VARI®

Erhöhte Mähscheibe MEPOL

Technische Information

Erhöhte Mähscheibe mit Verkleidung für die Trommelmäher

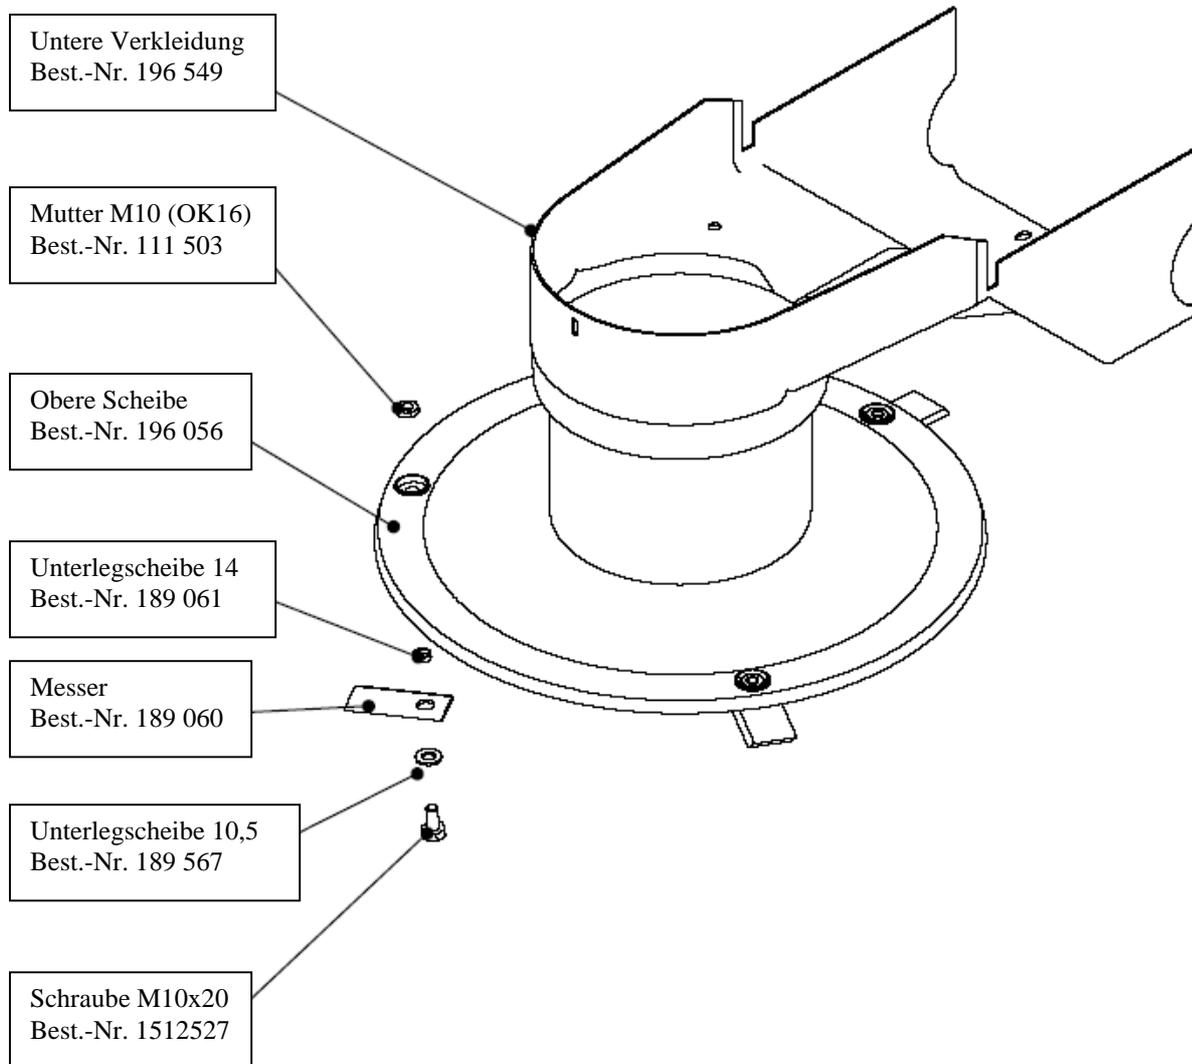
Ab Mai 2005 werden alle Trommelmäher BDR-595 Adela, BDR-595E EuroAdela, BDR-595V Lucina, BDR-595MF Lucina, BDR-600.4 und BDR-600.2 mit einer neuen erhöhten Mähscheibe und einer neuen Messerbefestigung (eine Senkmutter in der Messerhülse) hergestellt (BDR-595D Adela seit September 2004). Die erhöhte Mähscheibe verbessert die Ableitung des gemähten Grases in Zeilen, die Senkmutter reduziert das Risiko der Aufwicklung des gemähten Grases auf die Mähscheibe auf ein Minimum. Im Zusammenhang mit der Änderung der Mähscheibe wird auch die untere Verkleidung geändert.

Wenn die niedrige Mähscheibe bei den Trommelmähern der Typen BDR-595 und BDR-600 durch die höhere Mähscheibe ersetzt wird, muss man gleichzeitig auch die untere Verkleidung ersetzen – siehe die Teilliste.
